PROYECTO REFUNDIDO OBRAS DE URBANIZACIÓN DEL SECTOR PE-APA/9 “VISTAHERMOSA” DEL PGMO DE ALICANTE

SEPARATA Nº 4: RED DE RIEGO

DICIEMBRE 2021

DESIGNACION DEL PLANO:
**RED DE RIEGO
VIARIO Y ZONA VERDE
PLANTA GENERAL**

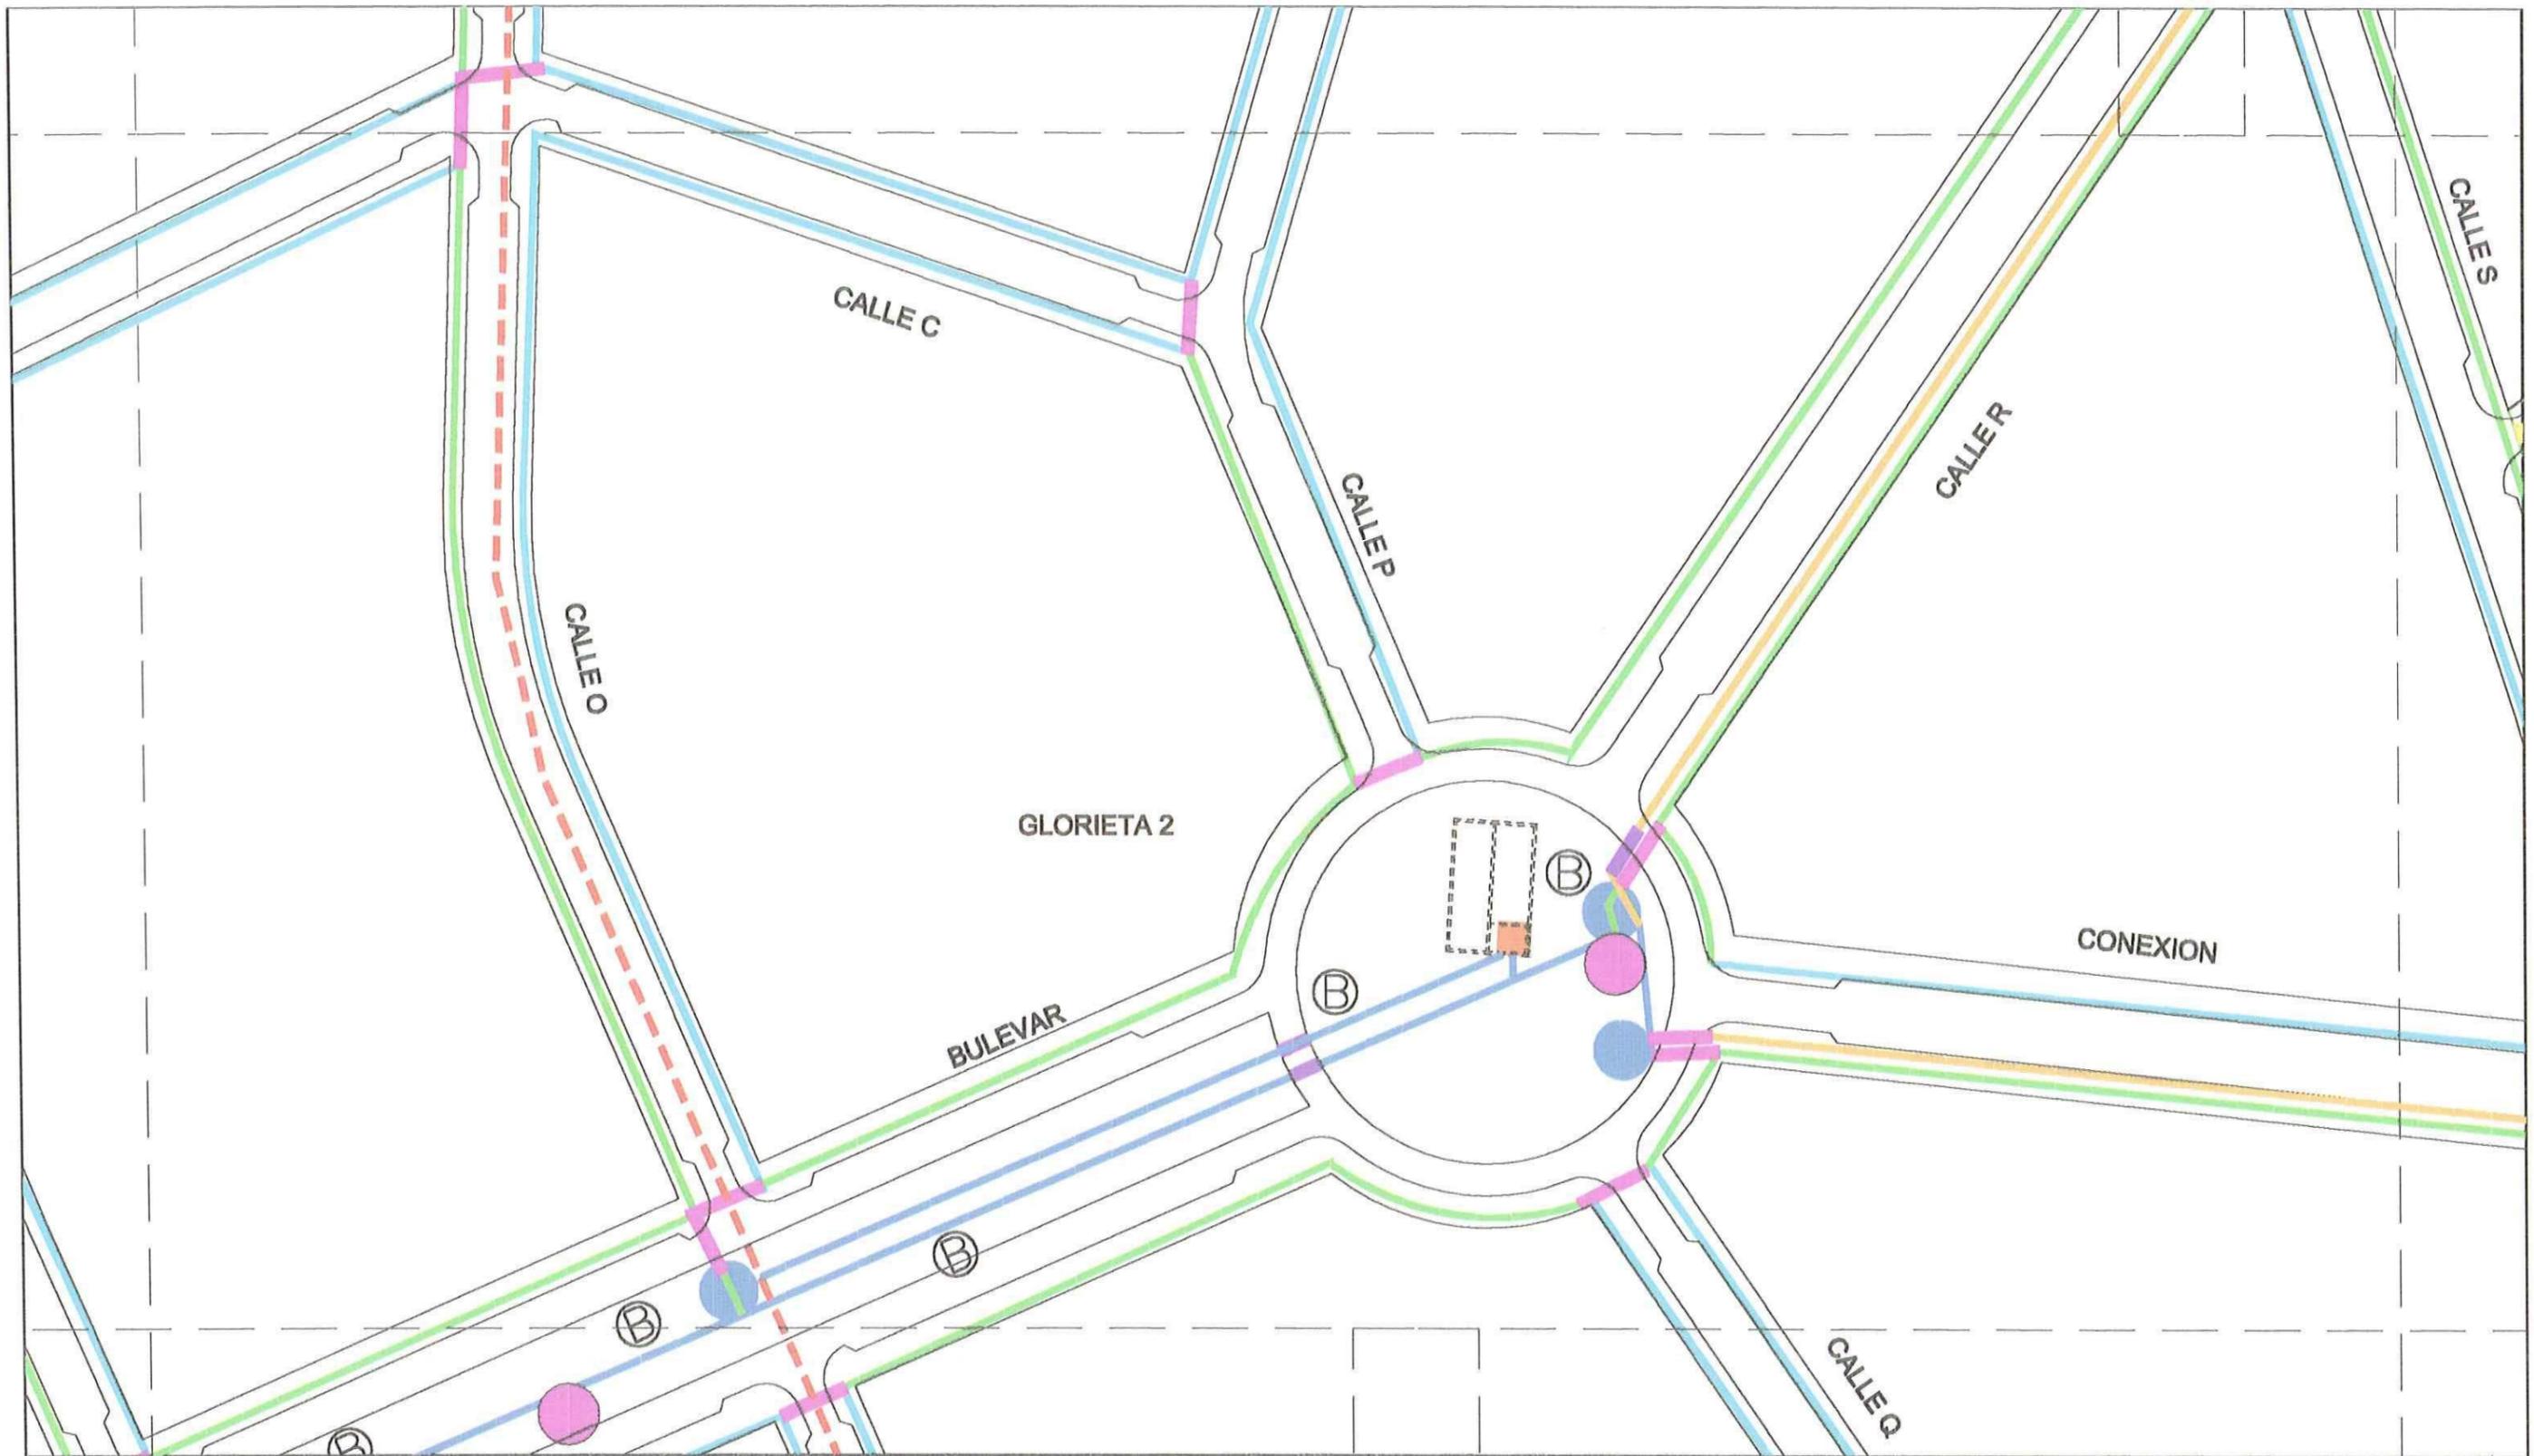
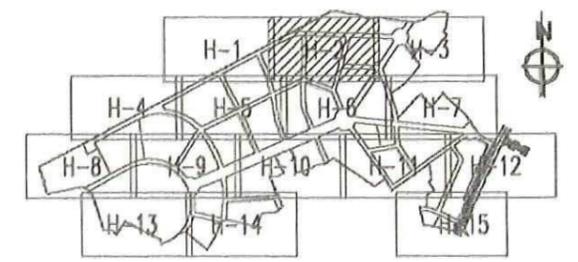
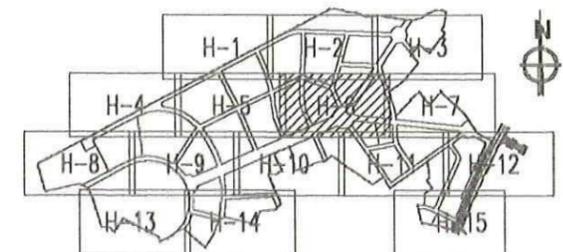
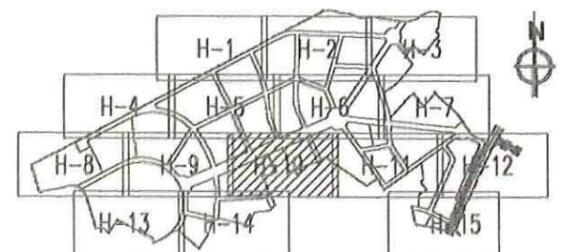
Tal y como se ha dicho anteriormente, en el proyecto aprobado el trazado de la tubería de agua regenerada se disponía básicamente sobre una tubería existente de PE de 250 mm de diámetro, excepto en un tramo situado al norte donde se modificaba el trazado existente, ya que este discurría sobre una parcela privada según el Plan Parcial aprobado, trasladándose este trazado a viario público.

AFECCIONES A LA ACEQUIA DE RIEGO "EL ALFAZ" POR LAS OBRAS DE EJECUCIÓN DEL PLAN PARCIAL PE/APA-9 "VISTAHERMOSA" DEL P.G.O.U. DE ALICANTE

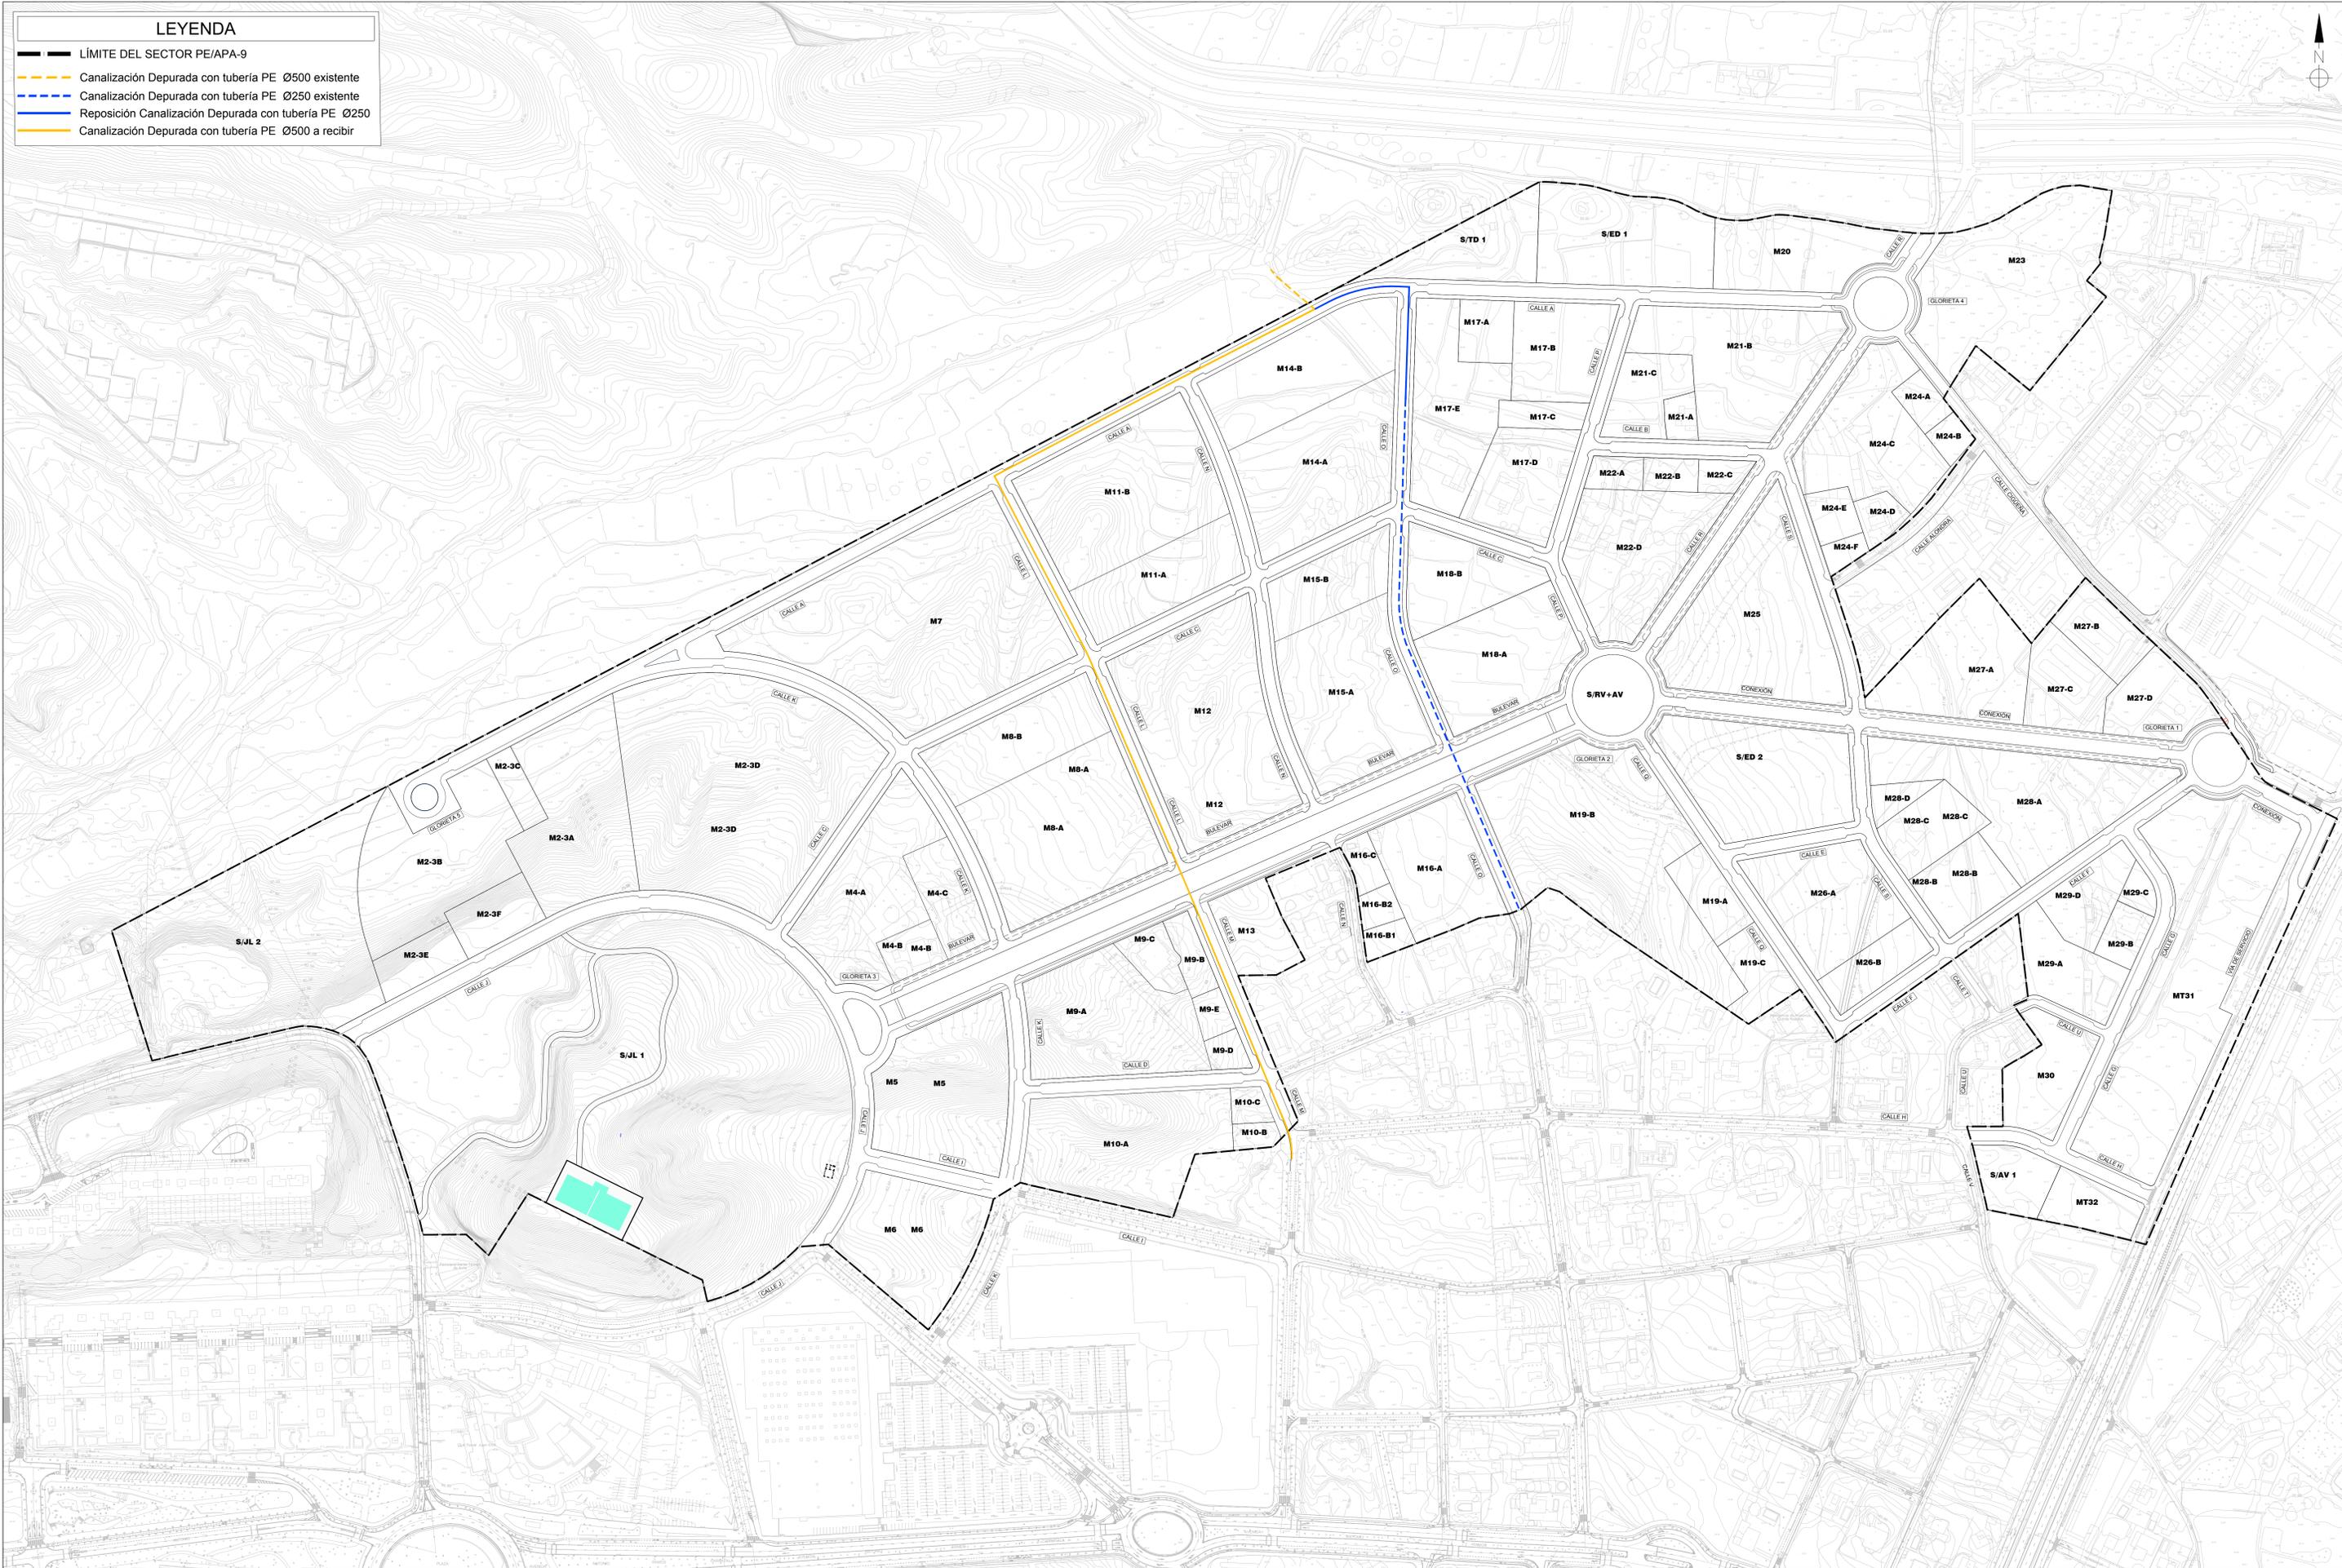
Tras diversas conversaciones con la Comunidad de Regantes “Sindicato de Riegos de la Huerta de Alicante”, el Agente Urbanizador y la citada Comunidad de Regantes acoerdaron eliminar la servidumbre de la citada comunidad de regantes en el sector PE-APA/9, por lo que no resultó necesaria la canalización de riego agrícola que se reflejaba en el proyecto aprobado.
